OSSERVAZIONI A VALERE ANCHE QUALE PARERE CON ESPRESSO RIFERIMENTO ANCHE ALLE “INTEGRAZIONI DOCUMENTALI RELAZIONE DI RISPOSTA ALLE OSSERVAZIONI ALLA DOCUMENTAZIONE PROGETTUALE DOC. MASE – 2024 -0022139 – 22102 EO DE GN R 09 0010 B, 2024 - 0022139 – 22102 EO DE GN R 09 0011 ” NONCHÉ IN RELAZIONE ALLA PRESA IN CARICO E RISPOSTA ALLE INTEGRAZIONI RICHIESTE DALLE REGIONI (IN PRIMIS LA REGIONE PIEMONTE RELAZIONE DI RISPOSTA ALLE OSSERVAZIONI ALLA DOCUMENTAZIONE PROGETTUALE 22102 EO DE GN R 09 0018 B - D.G.R. N. 1C-81CC/2024/XI DEL 12/02/2024, RISULTANTE DELLA SEDUTA N. 430 AVENTE COME OGGETTO IL “PARERE EX ART. 23 DEL D.LGS. 152/200C E S.M.I. NELL’AMBITO DELLA VALUTAZIONE DI IMPATTO AMBIENTALE DI COMPETENZA STATALE RELATIVA AL PROGETTO DI REALIZZAZIONE DI UN IMPIANTO EOLICO DI POTENZA PARI A 43,4 MW PRESENTATO DA WINDTEK SRL NEI COMUNI DI CAIRO MONTENOTTE, CENGIO (SV) E SALICETO (CN). PARTE PIEMONTESE. [ID: 10C8C]”).

- Osservazioni in merito alla documentazione di “integrazione sulla produttività del progetto - studio ventosità “

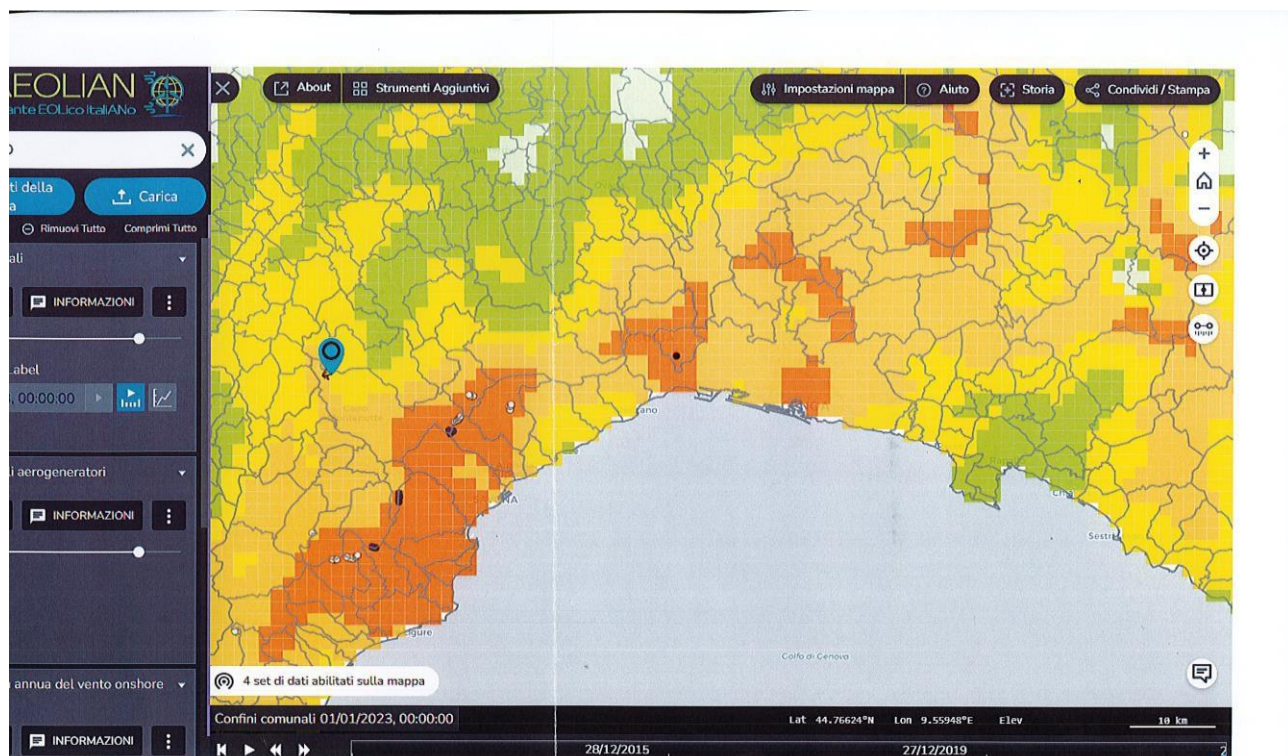
In primo luogo è innegabile che il **criterio** principe per individuare l'idoneità di un sito sia la presenza di energia eolica. A questo proposito ricordiamo che da 'ATLANTE EOLICO ITALIANO la collocazione del parco eolico risulta in una zona con ventosità segnata in arancione pallido (come noto quelle a maggior v Si riportata di seguito scannerizzazione di figura estratta da Tecnogaia con collocazione degli AG (cfr. Tecnogaia pg.44 dell'elab.239 del Proponente) .

Per un più esaustivo raffronto della zona che occupa con zone anche limitrofe (verso la costa) aventi una ventosità più alta, e per sottolineare come gli impianti esistenti si trovino tutti in zone con ventosità che risulta (dall'Atlante Eolico cit.) più elevata si riporta l'estratto che segue ripreso da Atlante Eolico italiano

aggiungere la seguente didascalia: estratto dall'Atlante eolico italiano con la zona Cairo parte provincia Savona da cui emerge come la zona di riferimento indicata approssimativamente con una il colore blu, non si trovi in area con caratteristiche di ventosità elevata secondo Atlante eolico

Risulta quindi sconfessata, e non superata dalle integrazioni successive, l'affermazione che avevamo trovato a pag. 43 dello *Studio di impatto ambientale* (rif. Elab. 239), laddove si legge "...Già da una prima analisi dei dati disponibili sull' **ATLANTE EOLICO ITALIANO** è possibile notare come l'area rientri nell'intervallo tipico di ventosità delle centrali eoliche italiane. riportiamo di seguito un estratto dell'Atlante eolico citato così da poter verificare *ictu oculi* come nelle aree aventi caratteristiche anemometriche simili **NON** risultino centrali eoliche.

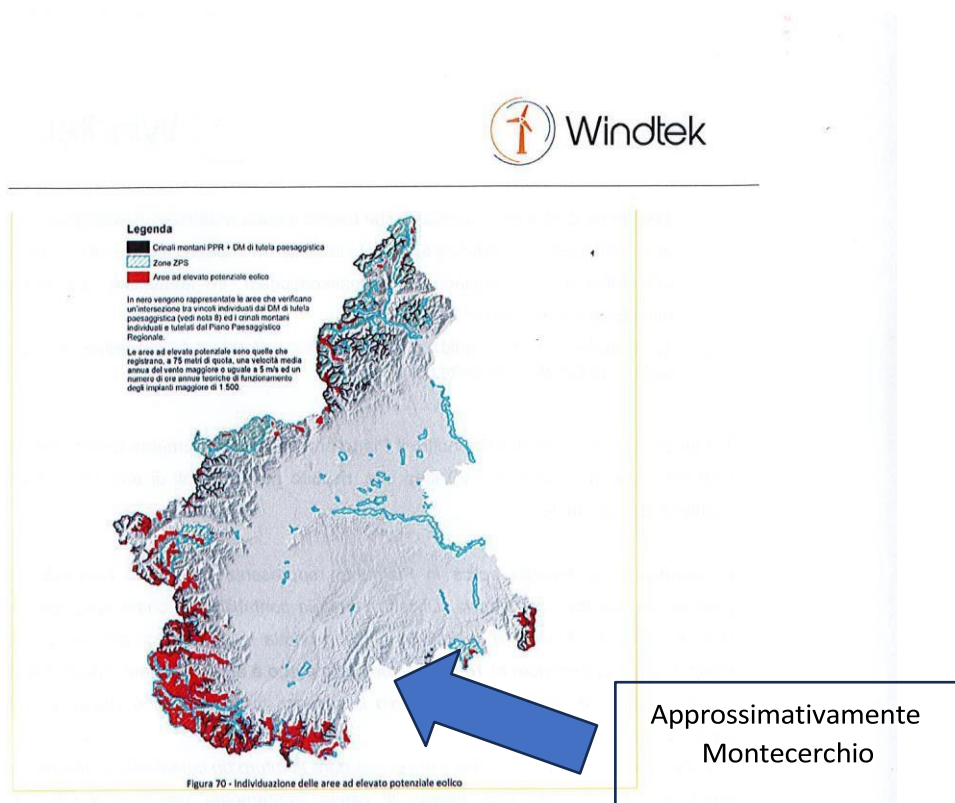
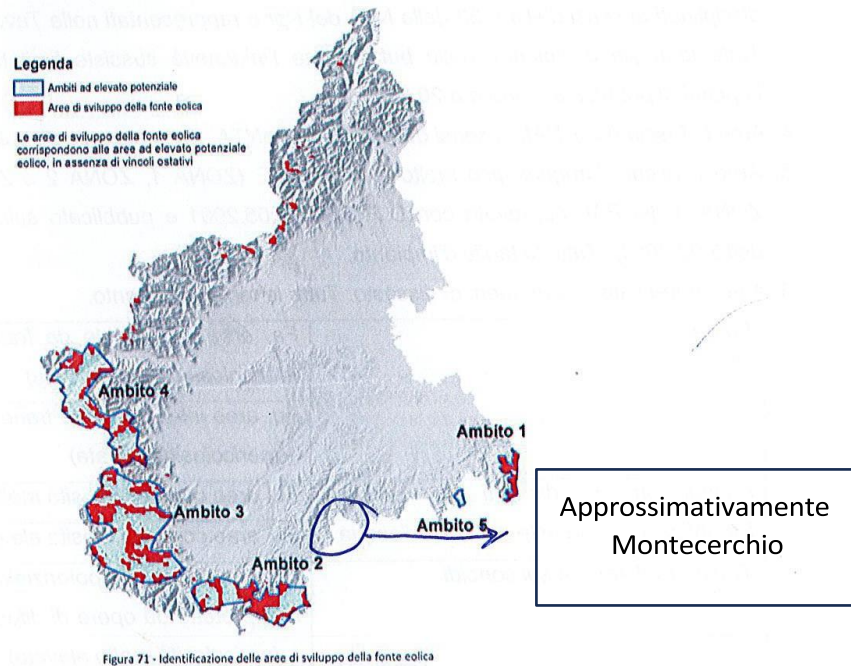
Di fronte a questa evidente mancanza di approfondimento e mancata presa in carico della problematica può essere utile ricordare come lo stesso proponente, con riferimento specifico al PEAR Piemonte, abbia scritto : che *all'interno del PEAR la Regione (Piemonte ndr.)* identifica una serie di aree le cui caratteristiche orografiche e anemologiche le rendono ad elevato potenziale ad ospitare centrali eoliche (tali aree sono contrassegnate dal colore rosso). Seguono poi due figure tratte dal PEAR Piemonte in cui poter apprezzare la distinzione tra le aree ad elevato potenziale eolico e le altre (figure 70 e 71 dell'elaborato 239 sintesi non tecnica) che si riportano per comodità di consultazione

Ebbene la zona ove il proponente vorrebbe collocare l'impianto non risulta ricompresa (e nemmeno prossima) alle zone ad alto potenziale eolico anzi a dire il vero risulta in una zona di assoluto grigio cromatico significativo dell'assenza di interesse eolico.

Dal combinato disposto della lettura dell'ATLANTE EOLICO presentato sopra e della rappresentazione contenuta nel PEAR Piemonte, si evidenziano dati obiettivi da cui emerge il difetto del criterio principe ovvero la ventosità del sito

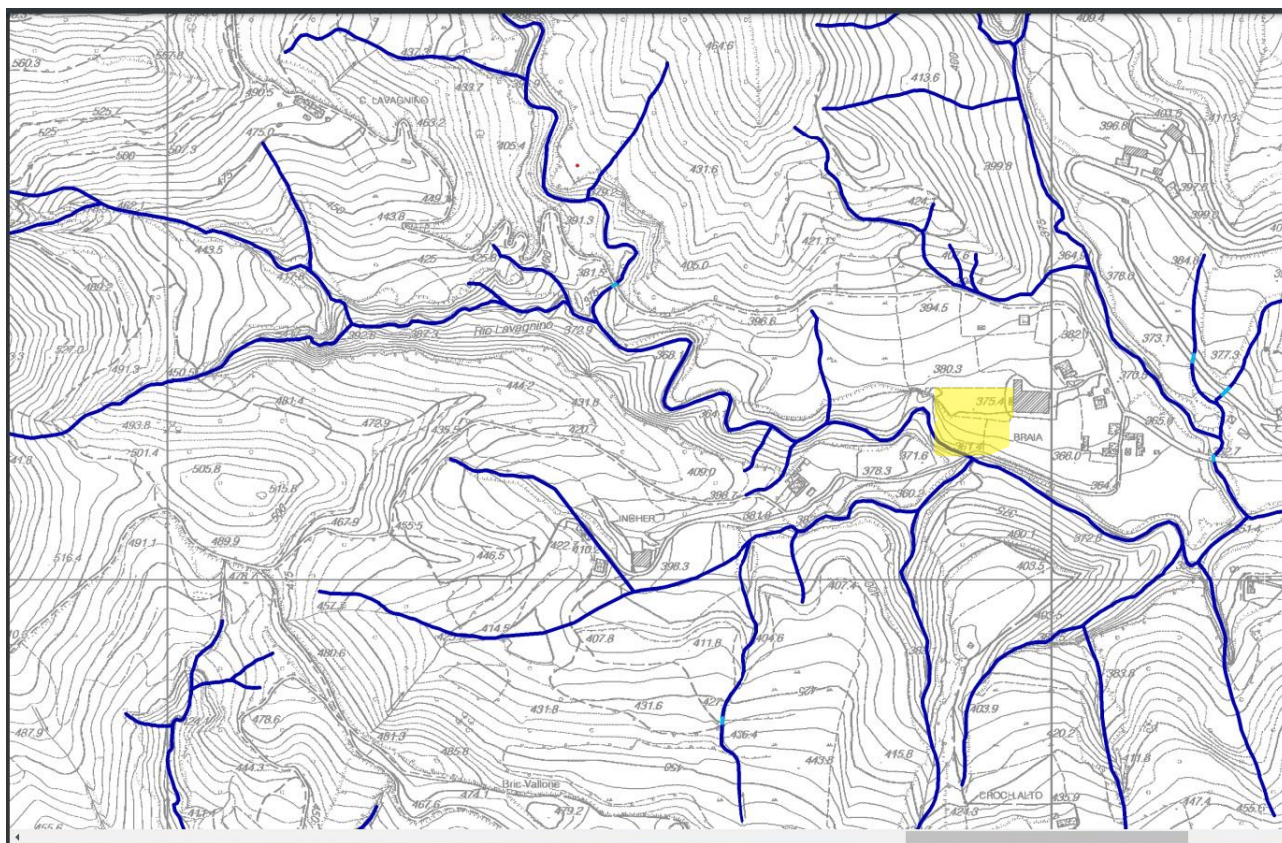
Il proponente con riferimento al tratto in questione a margine del dirupo e prospiciente la frana (rischio 3 Ispra) si limita a prevedere, in maniera generica, un allargamento testualmente *ALLARGAMENTO STRADA ESISTENTE ALLARGAMENTI STRADALI E SEZIONI* cfr. *elaborato 22102 EO DE CI D 04 0015 REV B aprile 2024*, ove nella raffigurazione che troviamo nella parte sinistra di detto elaborato viene rappresentato - con un linea rossa a latere del tracciato esistente - l'ipotetico allargamento per arrivare alle metrature indicate. Cfr. tratto 2)

Il proponente di conseguenza nel proprio generico elaborato prevede un allargamento della strada esistente nel macro tratto 14 (cfr. elaborato 72) e nel tratto 2 (cfr. elaborato 22102 EO DE CI D 04 0015 REV B aprile 2024), prevedendo che tale allargamento vada ad interessare direttamente la parte prospiciente il dirupo, anzi dall'istruttoria conducibile in loco si sarebbe potuto appurare come il previsto allargamento andrebbe proprio sul dirupo. Ne deriverebbe quindi previsto un allargamento della strada laddove il sedime a margine della strada non risulta esistente.

Figura 1: Immagine di come si dovrebbe presentare una reale misura acustica

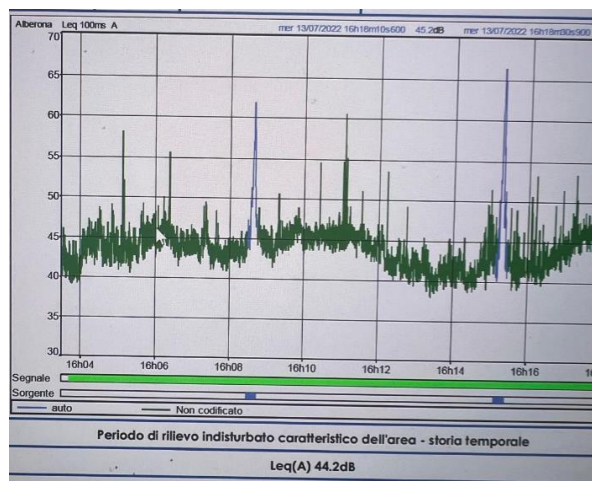
- 1- I valori indicati nelle schede di rilevazione inquinamento acustico tipo 4, risultano riportare per i recettori dal 22 al 35 un **rilevamento fatto in data successiva rispetto alla prima emissione della relazione** e specificatamente dalle rilevazioni riportate in tabella da pag. 24 a pag.38 del documento in oggetto.
- 2- **Non sono presenti grafici delle registrazioni che diano evidenza** della data, delle emissioni sonore legate al tempo, come invece è consuetudine fare (si veda il seguente esempio estratto da analoga relazione):

Figura 3: Curve di livello per Aerogeneratore 7. Differenza di altezza rispetto ai prati sottostanti equivalente ad 80 m.

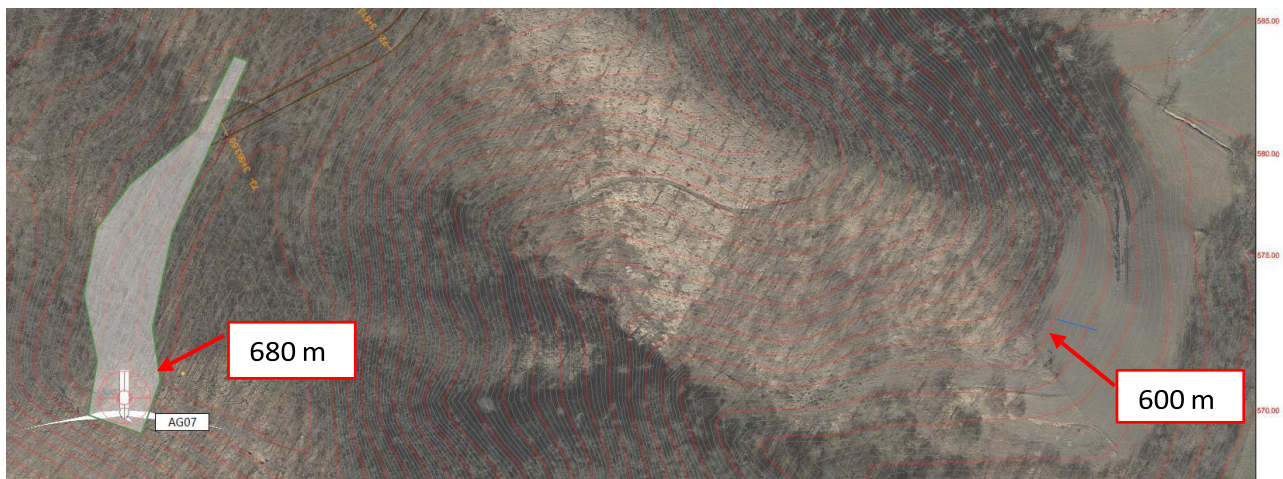
Dalle curve di livello riportate nel documento **22102_EO_DE_CI_D_08_0024_B_Planimetria_curvelivello_turb_6-7_sdp-signed** si evince facilmente mediante differenza tra le curve di livello e l’altezza della collina rispetto ai prati sottostanti, che l’aerogeneratore AG7 è di **80 m**.

Figura 4: Comparazione della misura rilevata tra le curve di livello, ovvero 80 m e la rappresentazione grafica proposta di Windtek. Le pale al rotore in realtà misurano 125 m e non 80 come sembrerebbe nella rappresentazione grafica.

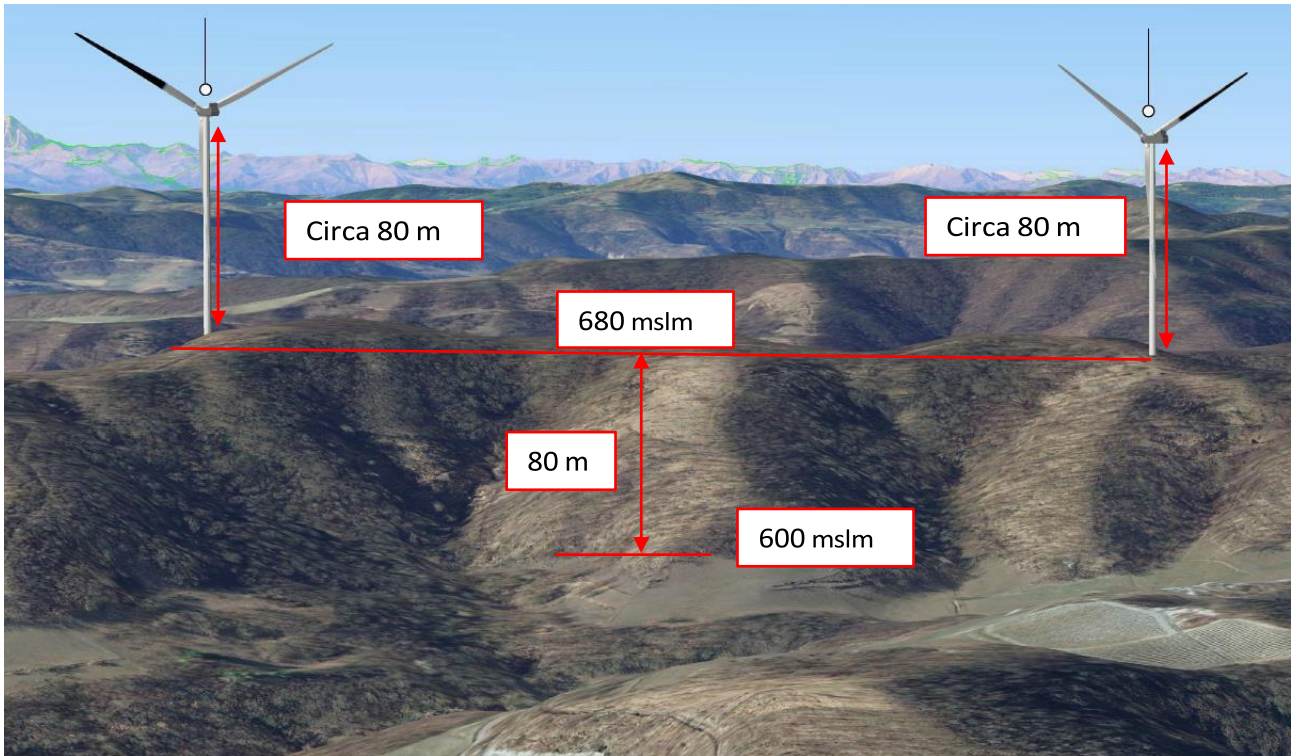
Riportando la misura rilevata nel documento **22102_EO_DE_GN_D_03_0012_A_Analisi_di_impatto_visivo-signed** si evince che l’altezza dell’aerogeneratore non risulti assolutamente proporzionale alla misura rilevata dalle curve di livello e quindi **l’elaborato prodotto da Windtek non risulta rappresentativo**.

Come si può notare, gli aerogeneratori sono stati rappresentati con una altezza che corrisponderebbe ad 80 m all'asse della girante, **quando invece l'altezza reale al rotore della pala è di 125 m**, come si evince dalla scheda tecnica della macchina Vestas V162.

Figura 7: Misura della distanza dell' AG7 dal punto 3 di scatto.

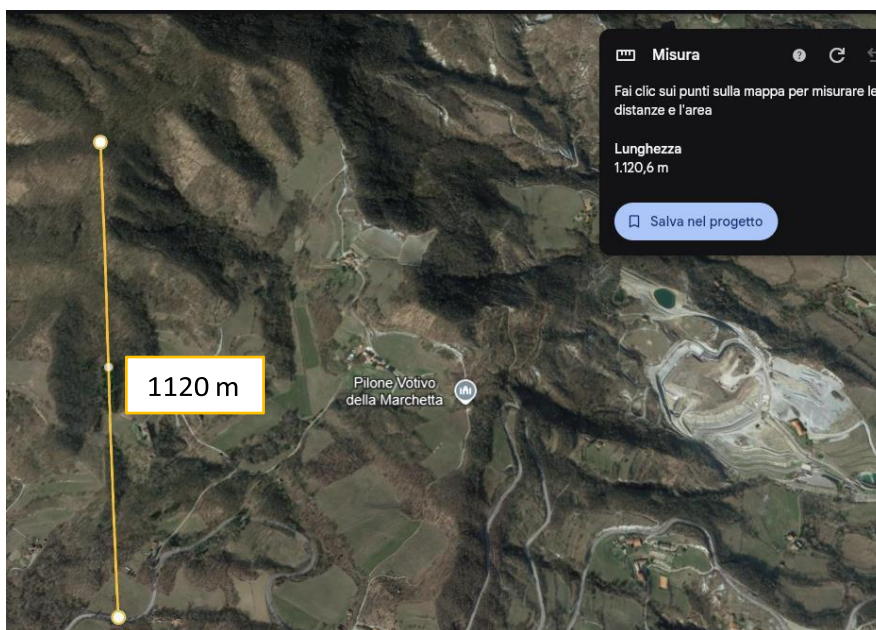
La distanza di questo oggetto dal punto di scatto è di 1120 m, mentre la differenza di altezza della collina mediante l'ausilio ancora una volta delle curve di livello può essere stimata in 100 m.

Figura 8: Indicazione dell'altezza della collina rilevata dalle curve di livello. Come si può notare 100 m non corrispondono assolutamente con la prospettiva che è stata proposta nel documento di Windtek.

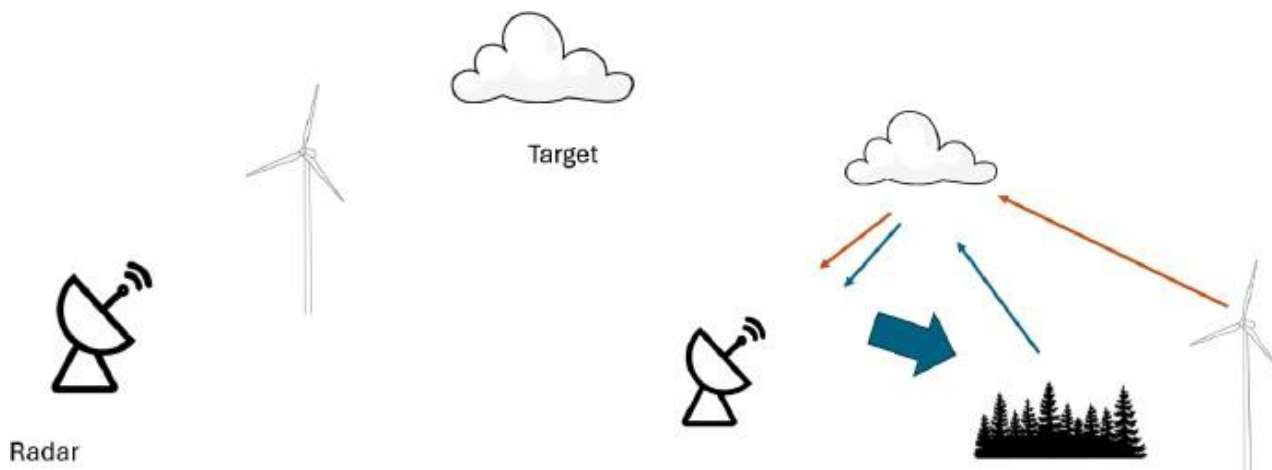
Si evidenzia inoltre che **il caso peggiore**, ovvero che il parco eolico si trovi in linea di vista tra Radar e target **non sia da escludere**, in quanto il Radar più vicino e collocato sul Monte Sette Pani (SV), dista dal parco eolico solamente **18 km**, ed è perfettamente allineato con la traiettoria di arrivo delle perturbazioni.

Per maggior chiarezza, si veda il seguente schema e relativa didascalia:

Figura 17: Frapposizione del Parco Eolico Monte Cerchio con i due Radar gestiti da Arpa Piemonte.

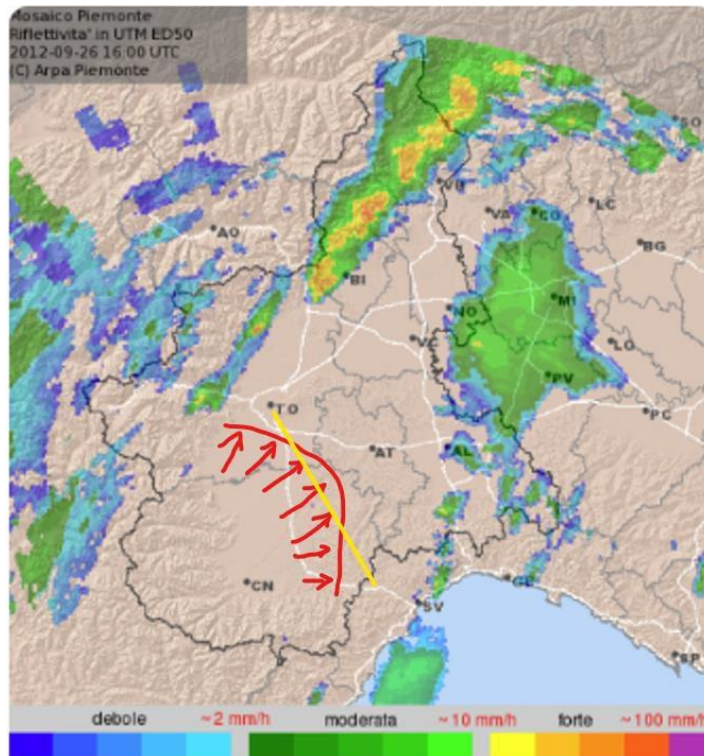
Il parco Eolico Monte Cerchio, come illustrato nella seguente immagine, si **frappone tra i due Radar gestiti da Arpa Piemonte**, in quello che è un noto corridoio delle perturbazioni provenienti dal nord-ovest della penisola. Questo per sottolineare che il disturbo generato ai Radar dall'installazione del parco eolico porterà a falsi eco e quindi a disturbare l'analisi dei dati per la correttezza delle previsioni meteorologiche.

Posizione approssimativa del ponte non considerato dal Preponente.

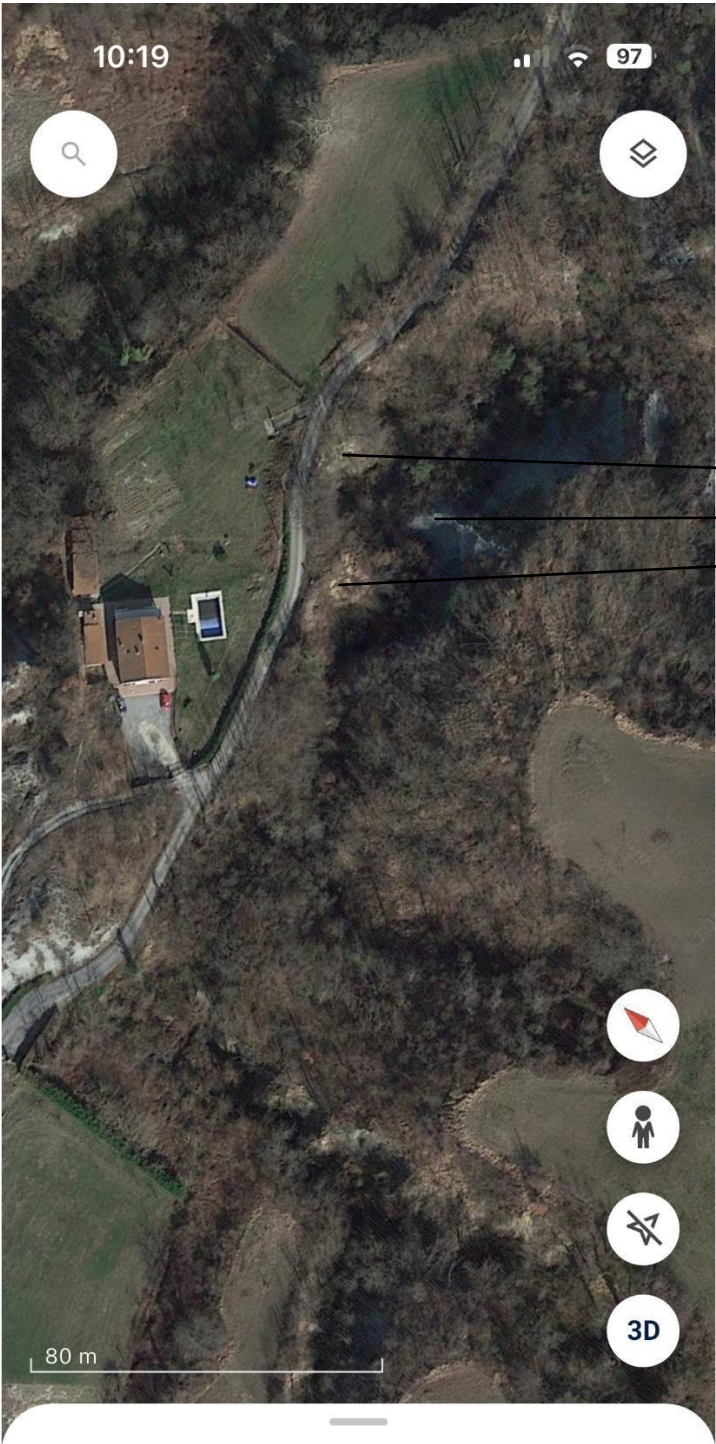
A ciò si deve aggiungere che l'omessa presa in considerazione del rio di cui sopra ha fatto sì che il proponente "non si sia accorto" dell'esistenza di un ponte di ridotte dimensioni (quanto a larghezza della carreggiata tanto è vero che la linea rossa tracciata dallo studio Bauducco prevede di raddoppiare

Il ponte in questione presenta inoltre un sedime stradale che oltre ad essere pressoché la metà di quello indicato come realizzando dalla linea rossa tracciata del proponente, risulta avere in corrispondenza del suo baricentro una angolazione che non risulta permettere il passaggio in sicurezza di mezzi d'opera di sorta come risulta dalle fotografie del ponte (cfr. all. 5)
